Enedis - Cellule AU - CU

Objet : Réponse concernant l'instruction d'une autorisation d'urbanisme
Bourges, le 19/03/2020

Vous nous avez transmis la demande d'instruction de l'Autorisation d'Urbanisme PC01827920V0007 concernant la parcelle référencée ci-dessous :

Adresse : LA JOUANNETTERIE
18100 VIERZON
Référence cadastrale : Section AL , Parcelle n° 279-280
Nom du demandeur : MULLER THIERRY

ETAT FINAL

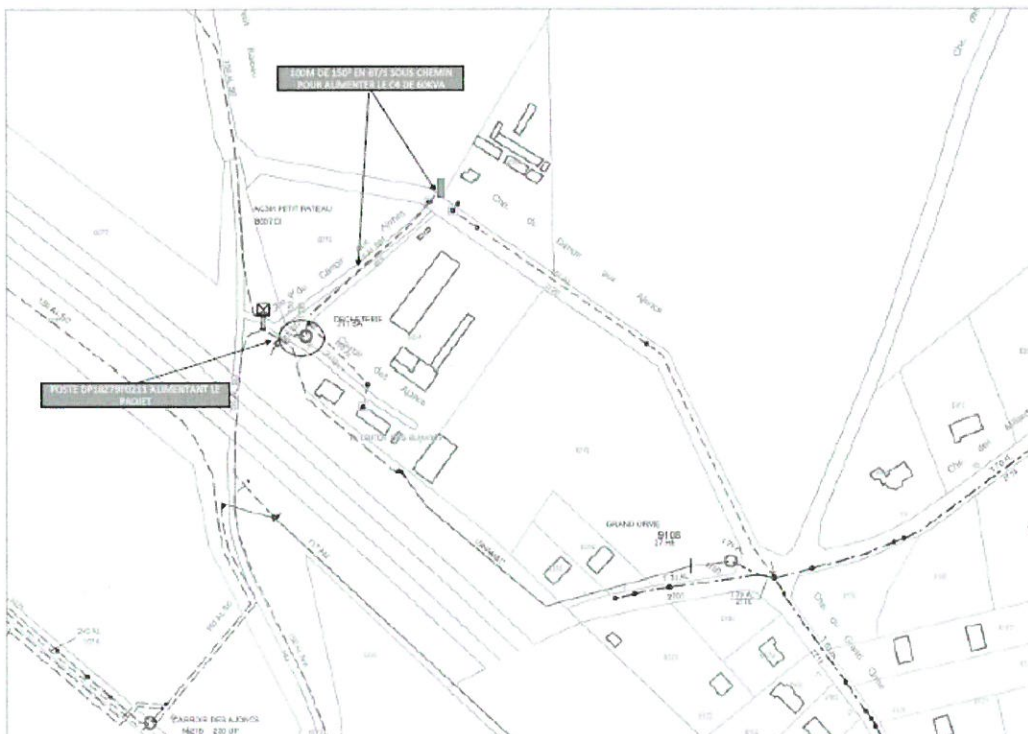
Nous avons instruit cette demande sans disposer de la puissance de raccordement nécessitée par le projet. L'autorisation d'urbanisme concernant un raccordement en Basse Tension de puissance supérieure à 36 kVA, nous avons basé notre réponse sur l'hypothèse d'une puissance de raccordement de 60 kVA triphasé.

A titre d'information, la longueur totale du raccordement⁴, en incluant les ouvrages de branchement individuel, est de 100 mètres.

La longueur de l'extension, en ce qui concerne le réseau nouvellement créé, est de :

- 100 mètres en dehors du terrain d'assiette de l'opération,
- 0 mètres sur le terrain d'assiette de l'opération.
